Le Collectif « **Non aux 9 Eoliennes de La Jarrie Audouin** »

Objet : Déposition à l'enquête publique concernant le projet d'implantation d'un parc éolien à La Jarrie-Audouin (17330)

Par la présente, Nature Environnement 17 souhaite apporter sa contribution à l'enquête publique concernant le projet d'implantation d'un parc éolien de neuf aérogénérateurs et deux postes de livraison sur la commune de La Jarrie-Audouin (17330).

Parcs éoliens en Vals de Saintonge

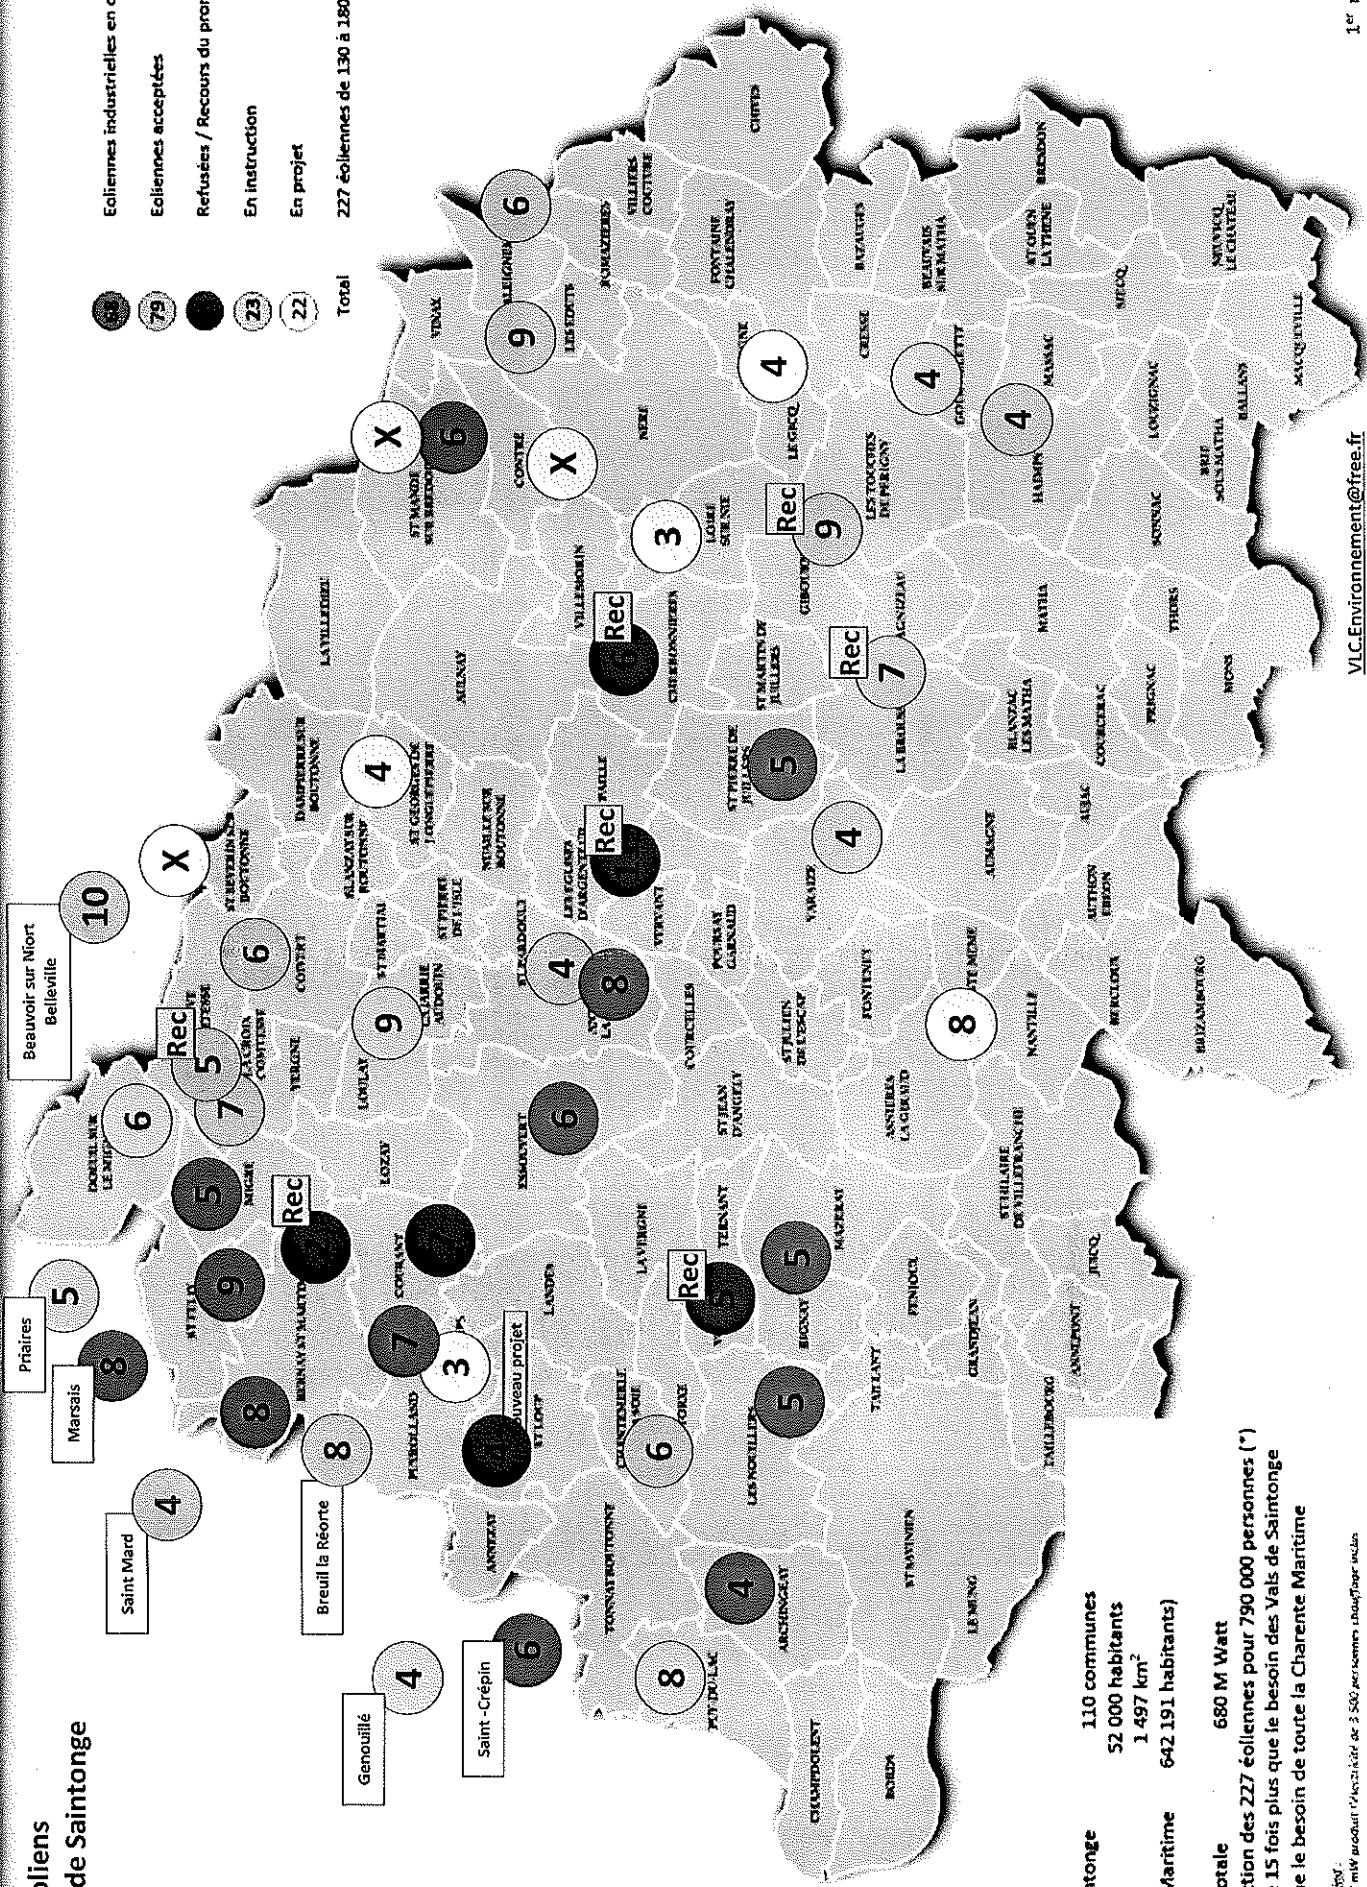
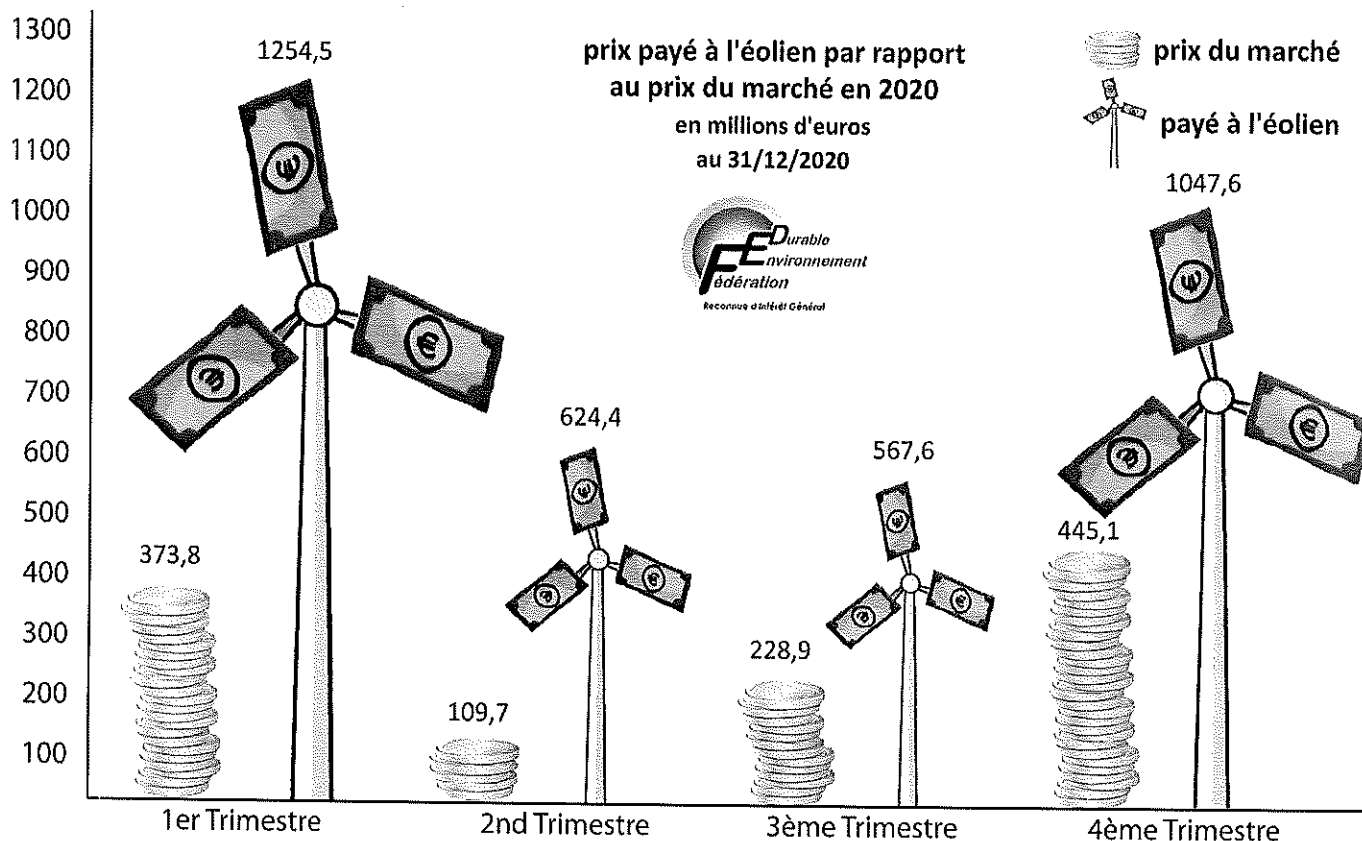
- Savez-vous que 227 éoliennes sont en opération, autorisées, en instruction ou en projet en Vals de Saintonge ? **Vous n'en voyez aujourd'hui que 68, c'est à dire 1/3 de ce qui va sortir de terre ! A court terme, 159 nouvelles éoliennes de plus seront construites** (voir carte jointe)

- Savez-vous que ces 227 machines correspondent à **une puissance de production 15 fois plus importante que celle nécessaire aux besoins électriques des Vals de Saintonge** et plus que celle nécessaire pour tout le département de la Charente Maritime ? (Voir carte jointe).

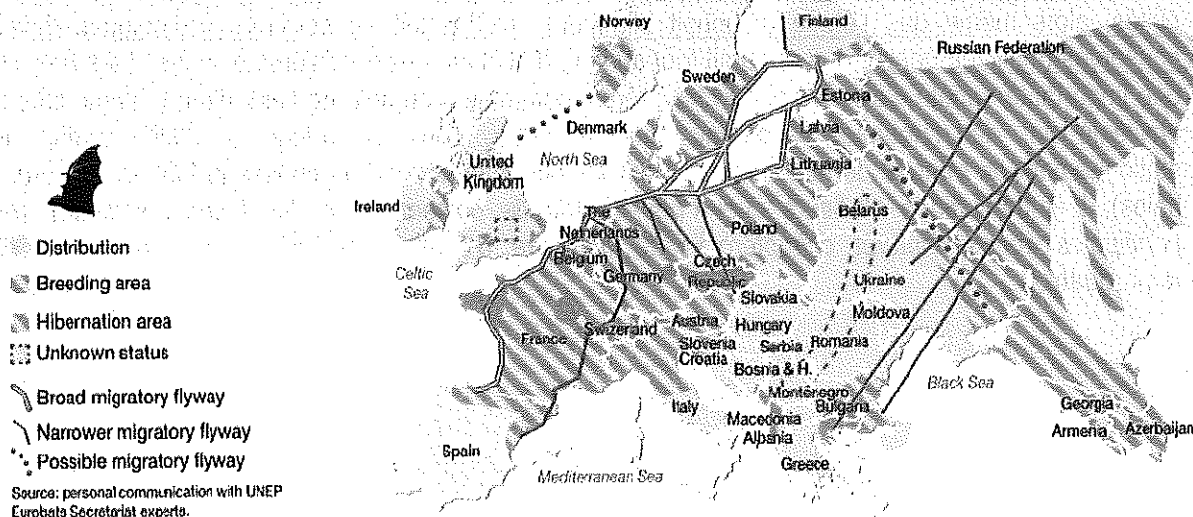
Comme le reprend dans son rapport la Mission Régionale d'Autorité Environnementale (MRAE) dans son avis du 18/09/2020 : « Le dossier présente les projets sur une zone de vingt kilomètres autour du site, considérés comme pouvant avoir des effets cumulés avec le parc éolien projeté (cf. pages 285 et suivantes de l'étude d'impact). L'analyse ne relève pas de problématique majeure, mais reste relativement superficielle dans un contexte où la présence de nombreux parcs éoliens justifient une approche plus détaillée, tant pour le milieu naturel (impact sur les corridors de déplacement) que pour le milieu humain (bruit et paysage). La Mission Régionale d'Autorité environnementale considère que l'analyse des effets cumulés devrait être prise en compte pour justifier le site retenu. De façon plus générale, elle estime que les différents résultats présentés, tant pour le milieu humain que le milieu naturel, demandent à être précisés en prenant en compte les effets cumulés, cette approche étant présentée de façon déconnectée du reste de l'étude d'impact ».

La carte présentée en p. 289 de l'étude d'impact montre ainsi que ce projet s'inscrit dans un contexte géographique où le développement éolien est massif dans les 20 km alentours.

Conformément à la réglementation ICPE en vigueur, tous ces parcs ont normalement fait l'objet, au moins une fois, d'un suivi de la mortalité. Or, **ces résultats ne sont pas présentés dans cette étude, alors qu'ils permettraient d'évaluer les impacts déjà connus sur les parcs éoliens proches et, le cas échéant, les mesures correctives pouvant être mises en œuvre : ceci est un manquement grave.**
